Projet de centrale photovoltaïque au sol de Berneuil-sur-Aisne

**Mémoire du Maître d'Ouvrage en
réponse à l'avis de la Mission Régionale
d'Autorité Environnementale (MRAE)**

Juin 2023

Figure 14 Schémas des tables photovoltaïques pour le projet de Berneuil-sur-Aisne

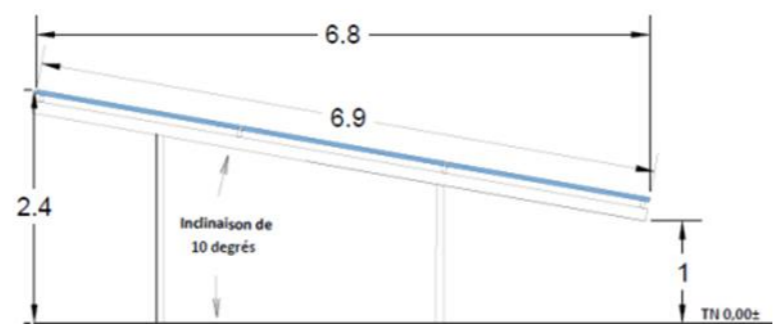
L'autorité environnementale recommande d'étudier le risque de collision des chauves-souris avec les panneaux et de compléter les mesures d'évitement, de réduction ou de compensation des impacts en étudiant les possibilités d'inclinaison à 37° des panneaux et l'utilisation de panneaux rugueux pour limiter ce risque.

EDF Renouvelables France a étudié, suite à la remarque de la MRAE, la possibilité d'augmenter l'angle d'inclinaison des panneaux. En conservant un bas de panneau à 1m du sol et une largeur de panneaux de 6,9m, le point haut des panneaux atteindrait environ 5,15m. Cette modification engendrerait un impact humain et paysager important (équivalent d'un bâtiment R+1) et pourrait constituer une gêne pour le vol de l'avifaune. Ainsi cette solution n'a pas été retenue.

Pour rappel, les tables de Berneuil seront espacées de 2 mètres avec les dimensions suivantes :
